東名ジャンクション周辺での計画に関するご意見

～ みなさまからいただいたご意見等(平成18年1月中旬まで)から、場所ごとに整理しました。～

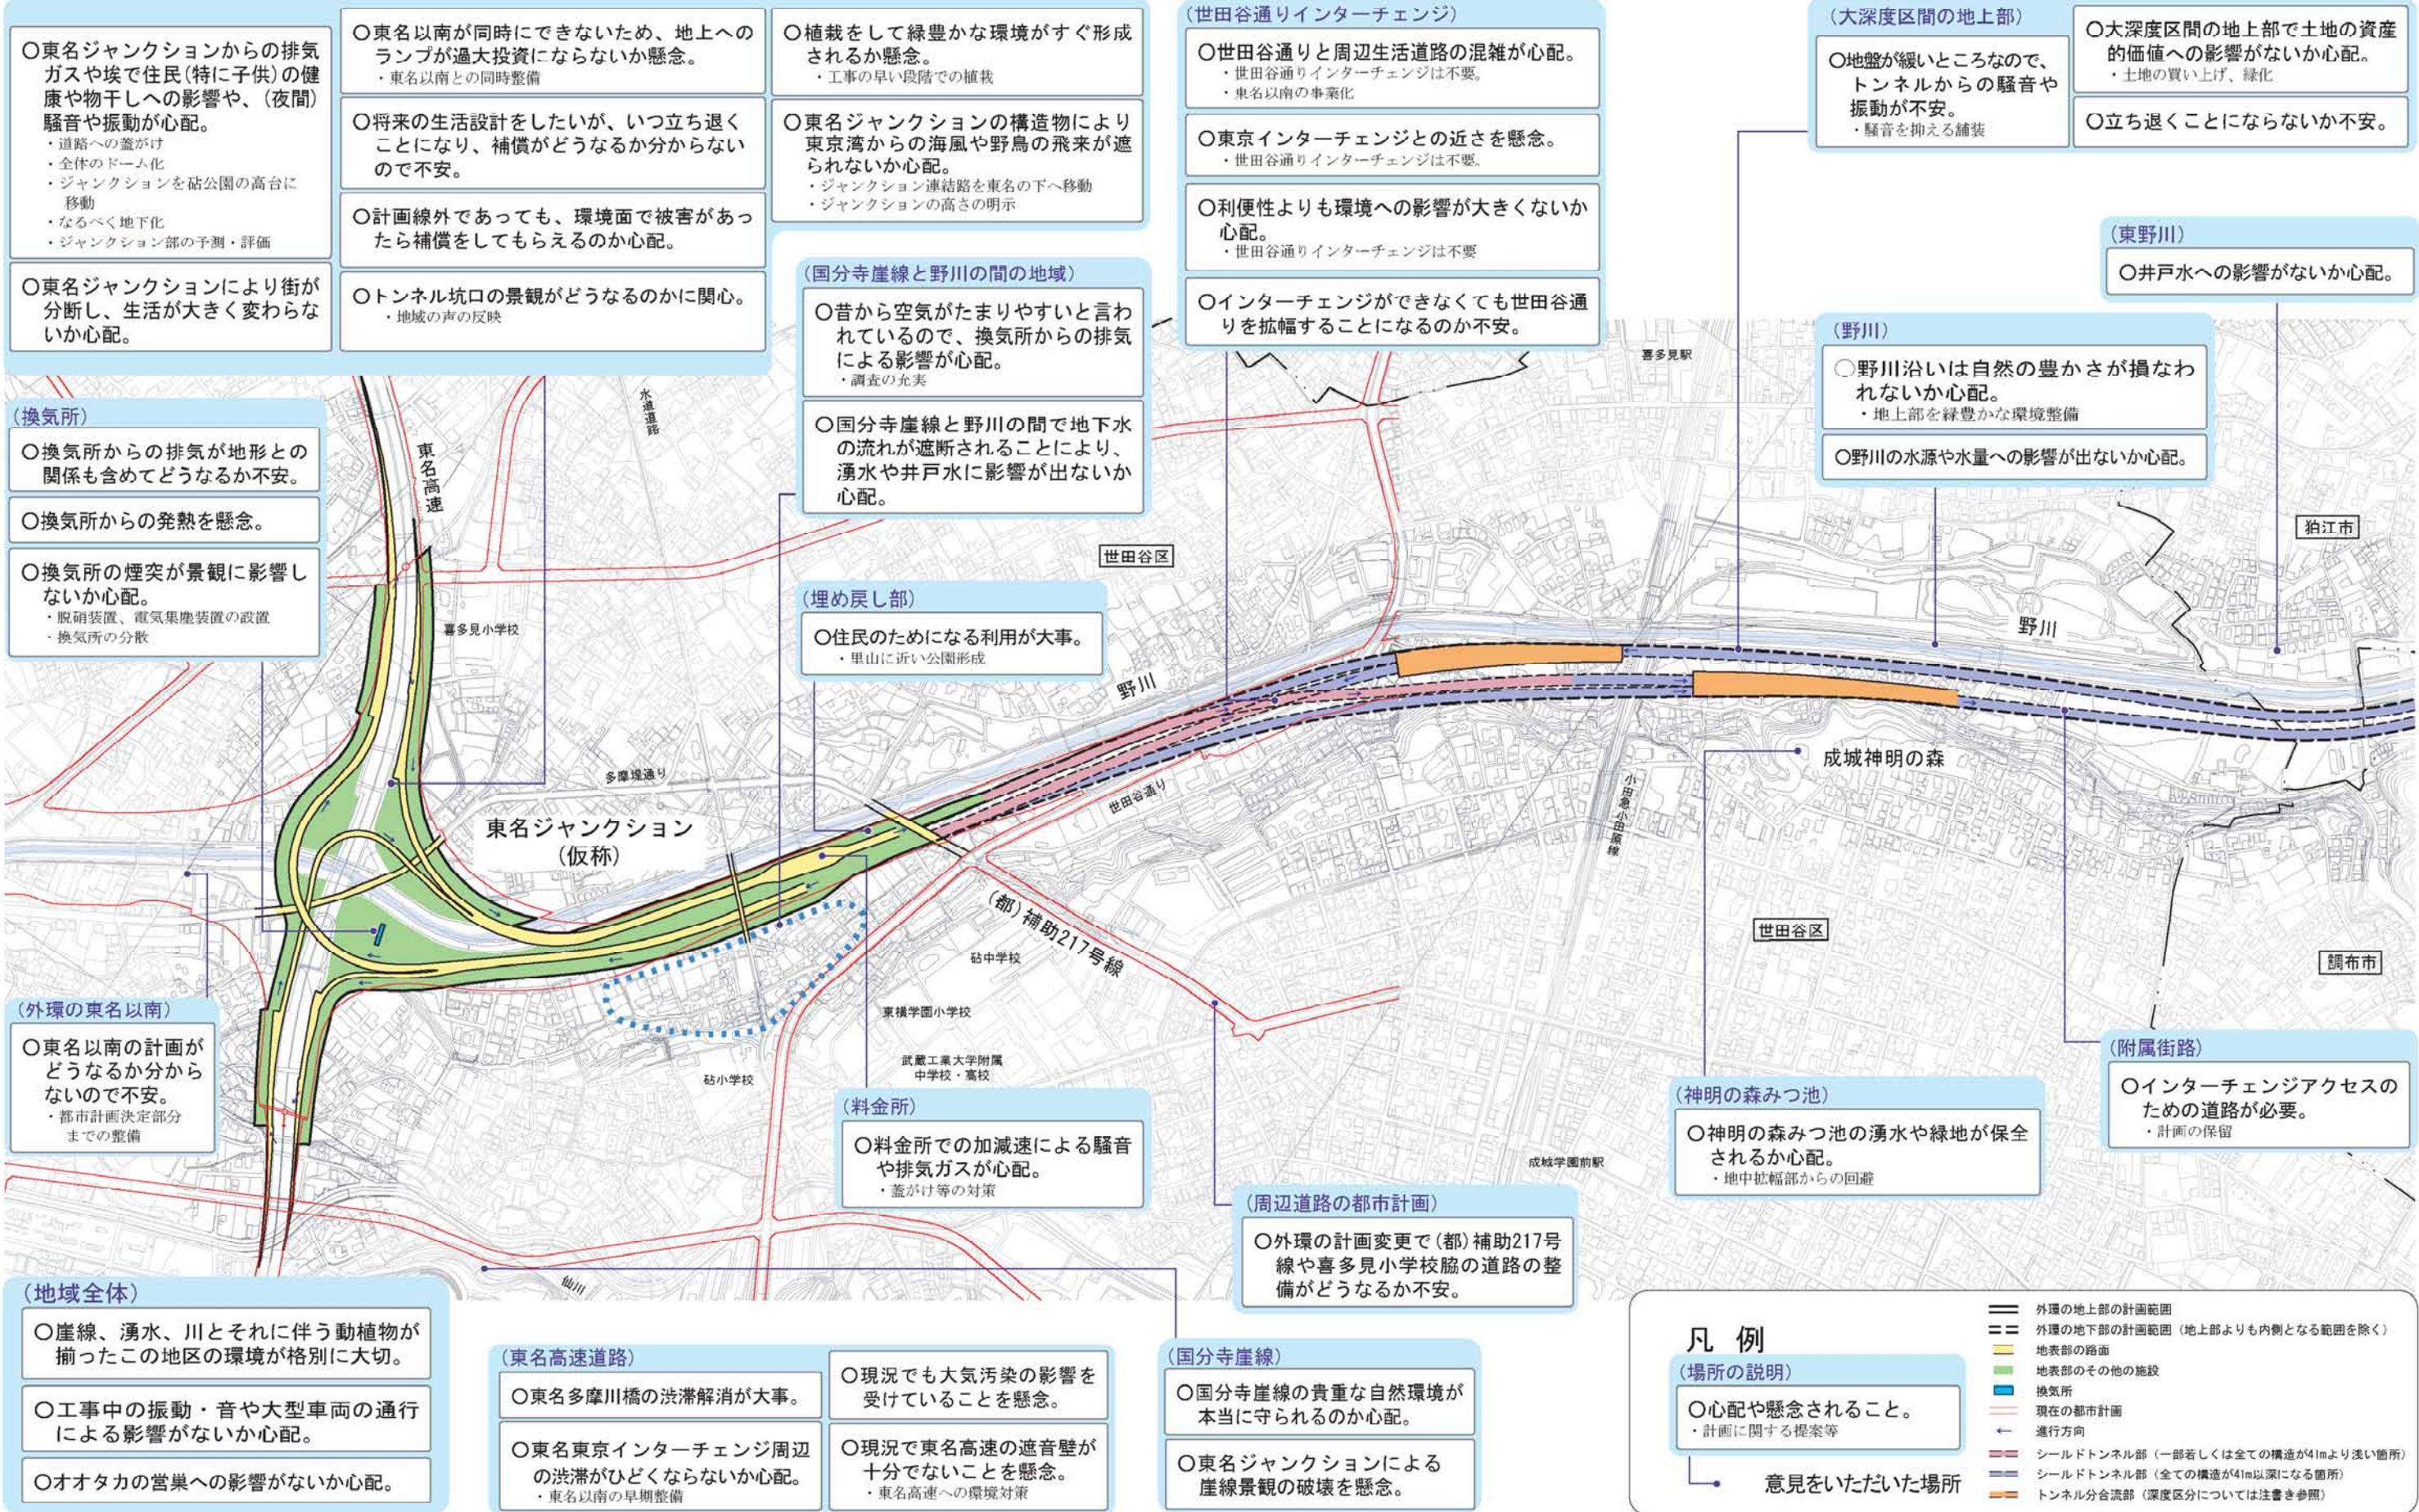
東名ジャンクションからの排気ガスや埃で住民(特に子供)の健康や物干しへの影響や、(夜間)騒音や振動が心配。
 ・道路への蓋がけ
 ・全体のドーメ化
 ・ジャンクションを砦公園の高台に移動
 ・なるべく地下化
 ・ジャンクション部の予測・評価

○東名以南が同時にできないため、地上へのランプが過大投資にならないか懸念。
 ・東名以南との同時整備

○トンネル坑口の景観がどうなるのかに関心。
 ・地域の声の反映

○植栽をして緑豊かな環境がすぐ形成されるか懸念。
 ・工事の早い段階での植栽

○東名ジャンクションの構造物により東京湾からの海風や野鳥の飛来が遮られないか心配。
 ・ジャンクション連絡路を東名の下へ移動
 ・ジャンクションの高さの明示

○世田谷通りと周辺生活道路の混雑が心配。
 ・世田谷通りインターチェンジは不要。
 ・東名以南の事業化

○東京インターチェンジとの近さを懸念。
 ・世田谷通りインターチェンジは不要。

○利便性よりも環境への影響が大きくないか心配。
 ・世田谷通りインターチェンジは不要

○地盤が緩いところなので、トンネルからの騒音や振動が不安。
 ・騒音を抑える舗装

○換気所からの排気が地形との関係も含めてどうなるか不安。

○換気所からの発熱を懸念。

○換気所の煙突が景観に影響しないか心配。
 ・脱硝装置、電気集塵装置の設置
 ・換気所の分散

○昔から空気がたまりやすいと言われているので、換気所からの排気による影響が心配。
 ・調査の充実

○国分寺崖線と野川の間で地下水の流が遮断されることにより、湧水や井戸水に影響が出ないか心配。

○野川沿いは自然の豊かさが損なわれないか心配。
 ・地上部を緑豊かな環境整備

○野川の水源や水量への影響が出ないか心配。

○料金所での加減速による騒音や排気ガスが心配。
 ・蓋がけ等の対策

○神明の森みつ池の湧水や緑地が保全されるか心配。
 ・地中拡幅部からの回避

○東名ジャンクションによる崖線景観の破壊を懸念。
